Søknad om fravik

Fravikssøker: Nordplan AS for Tingvoll kommune	
		Saksbehandler hos fravikssøker: Birgit Hamre Moe	
		Dato: 10. des. 2020	
		Arkivreferansen til fravikssøker: 20043	
Prosjekt (navn): E39 Beiteråsen, Tingvoll			
Vegnummer: E39	Fartsgrense: 60 km/t		Brunummer¹: Tekst her
ÅDT (i dag): 2550,13% lange	Dim.klasse: Hø2		Tunnellengde: Tekst her
ÅDT (dim.år): 2960	Tegn.nr: Tekst her		Plannivå: Reguleringsplan
Normal det søkes om å fravike (kryss av for en av normalene):			
N100:	☒	N101:	☐
N200:	☐	N300:	☐
N301:	☐	N400:	☐
N401:	☐	N500:	☐
N601:	☐	Rundskriv:	Tekst her
Krav:		Begrunnelse for fravik:	
Kravkategori: <i>Kryssutforming</i>		Det skal etableres ny avkjørsel fra E39 til flerbrukshall/idrettsanlegg på Beiteråsen. Trafikkanalysen anslår en ÅDT større enn 50 kjøretøy/døgn og avkjørselen utformes som et kryss, jf. N100.	
Gjengivelse av kravet: <i>Hø2 – Kryssløsninger</i>		E39 er definert som nasjonal hovedveg, H1. Dersom vegen på avgrensede strekninger går gjennom tettbygde områder med fartsgrense 60 km/t, bør vegen utformes som dimensjoneringsklasse Hø2, jf. N100.

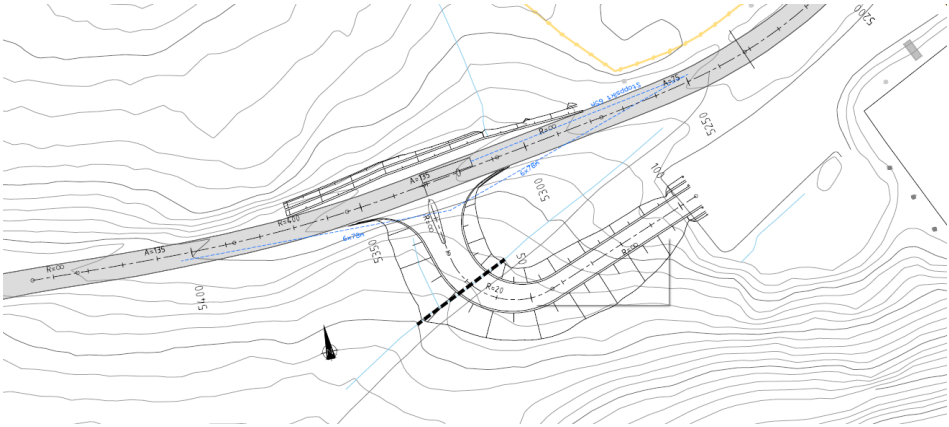
For primærveg i kryssområdet:		Dimensjoneringsklasse Hø2 er lagt til grunn i planen.	
–Horisontalkurveradius skal være større/lik 200 m			
–Vertikalkurveradius i høybrekk skal være større/lik 2200 m		<i>Skisse som viser ny plassering av avkjørsel</i>	
		Vedlagt er C-tegninger som viser ny kryssplassering. Kryssområdet blir definert til å omfatte selve krysset inkl. sikttrekantene. I øst ender sikttrekanten i klotoide A=75 (PEL 5250), som går over i horisontalkurve med radius R=125 utenfor sikttrekanten. Vertikalt ender sikttrekanten (PEL 5250) akkurat i

overgang rettlinje/ vertikalcurve (høybrekk) med radius R=1100. Det søkes om fravik fra kravene om minste horisontal- og vertikalradius langs primærvæg. E39 forbi Beiteråsen, har ikke en utforming og geometri i tråd med N100 «Veg- og gateutforming» gjeldende for bygging av ny veg i dag. Dette i seg selv vanskeliggjør en kryssplassering på stedet som oppfyller fullt ut kravene i N100 til veggeometri av primærvæg (E39), gjeldende for planlegging av ny veg i dag. Etter dialog med Statens vegvesen, har vi etter vår vurdering optimalisert kryssplassering. Denne ligger på en oversiktlig del av vegstrekningen. En ytterligere justering mot vest, vil føre til svært store fyllinger langs tilkomstvegen, og økte kostnader som kan gjøre realiseringa vanskelig. Forbedring av dagens situasjon, der avkjørselen er plassert midt i ei kurve, er vesentlig. Vi vurderer også siktforholdene til å være tilfredsstillende.

Saksbehandler hos Vegdirektoratet: Yohannes Gulema Dato: 4. mars 2021 Arkivreferanse hos Vegdirektoratet: 20/58227		
Vegdirektoratet sin begrunnelse for beslutning:	Godkjent	Ikke godkjent
Søknaden gjelder fravik fra krav om horisontal- og vertikalkurvatur ved kryss på E39 Beiteråsen. Bakgrunnen for søknaden er reguleringsplan for Beiteråsen med utvidelse av idrettsanlegg og ny adkomst fra E39. Vi er enige i at kryssplasseringen er gunstig i forhold til eksisterende forhold lang E39 og vegens geometri. Eksisterende E39 har ikke horisontal- og vertikalkurvatur som tilfredsstillende N100 sine krav for kryssområdet. Avvikene vurderes likevel å være relativt små, ettersom det er i ytterkant av kryssområdet at man har disse. Fravikssøknaden godkjennes. Det forutsettes at siktforholdene er tilfredsstilt i samsvar med N100, inkl. at man tilfredsstillende stoppsikt langs E39 til starten av passeringslommen. For at krysset skal ha bedre lesbarhet og trafiksikkerhet foreslår vi at det vurderes ytterligere siktutbedring gjennom kurven øst for krysset (ca. pr. 5230 –5280). God bredde på første grøfteflate og grøftebunn og slakere skjæringsskråning vil skape åpnere sideareal, slik at trafikken fra øst får bedre oversikt over kryssområde og passeringslommen tidlig nok. Vi gjør avslutningsvis oppmerksom på at dimensjoneringsklasse Hø2 har skulderbredde 0,75 meter. Av tegning vedlagt fravikssøknaden går det frem at det er planlagt skulder med 0,5 meter bredde. Dette forutsettes korrigert før planene ferdigstilles.	☒	☐
